## Udtalelser til Vandrådet for Lillebælt, Fyn

På vegne af Claus Hestholm, repræsentant for Centrovice i vandrådet for Lillebælt, Fyn fremsættes følgende udtalelser i forbindelse med afslutningen af vandrådsarbejdet.

**o4064 Sandager Hovedafløb**

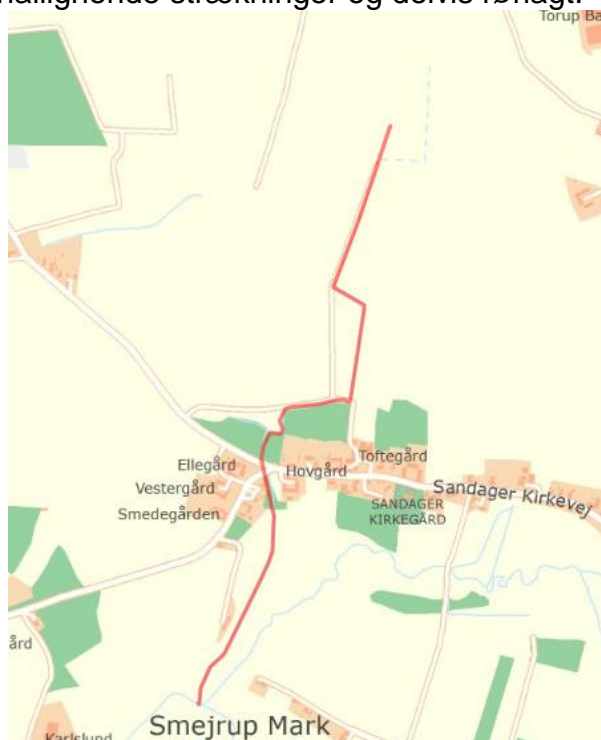
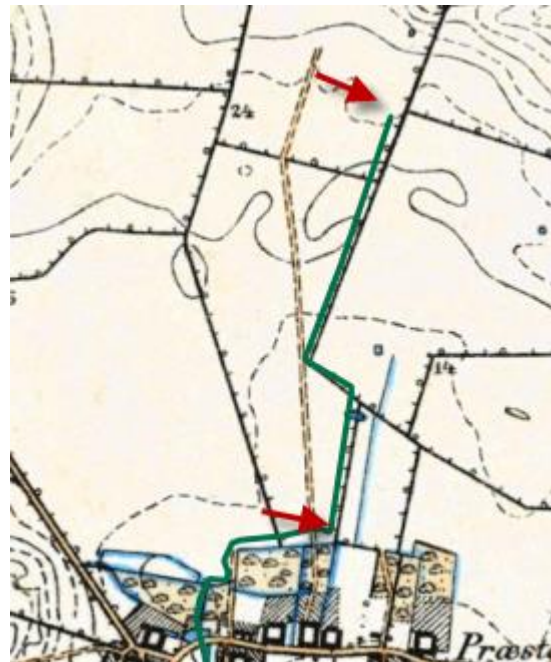
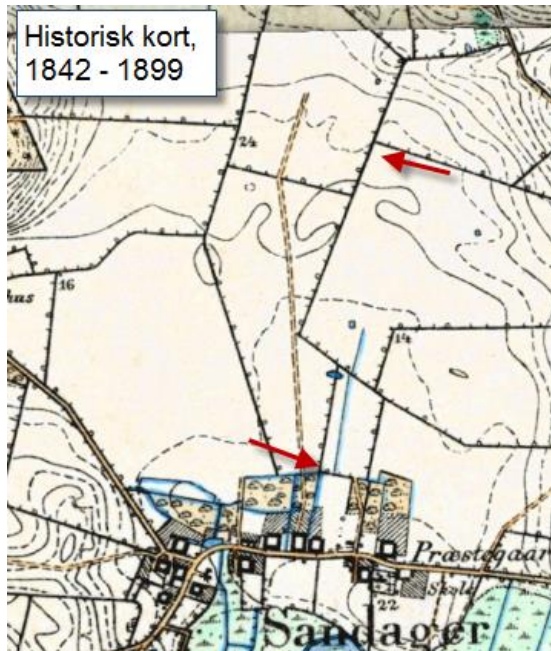
Stærkt modificeret, kanallignende strækninger og delvis rørlagt.

Der er ikke vandløb i 1842-1899 mellem de to røde pile, hvor det er markeret i dag.

### o3925 Holevad Bæk

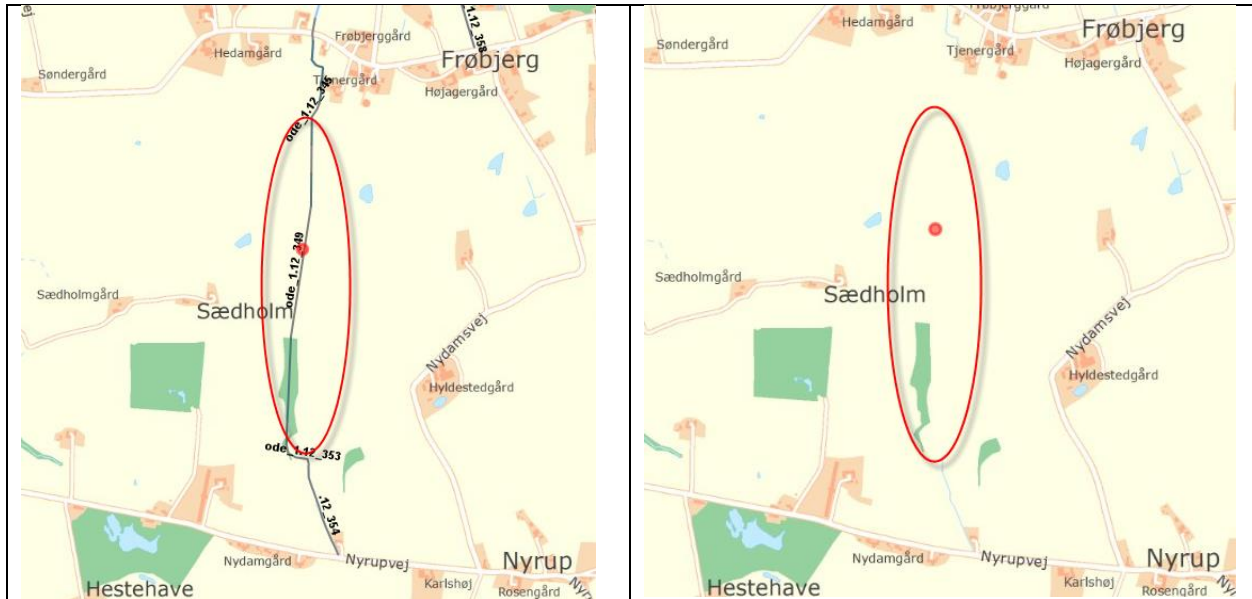
Vandløbet bør udga eller klassificeres som stærkt modificeret. Det er rørlagt strækning, kanallignende strækning og strækning med mudderbund(tørvejord).

Jf. "Vandplanindsats i Holevad Bæk (Ode2211) - forundersøgelse og detailprojekt" fra 2014 vil det være alt for dyrt at opnå god økologisk tilstand, bl.a. påpeges det i rapporten, at der på nogle strækninger er meget lille fald.
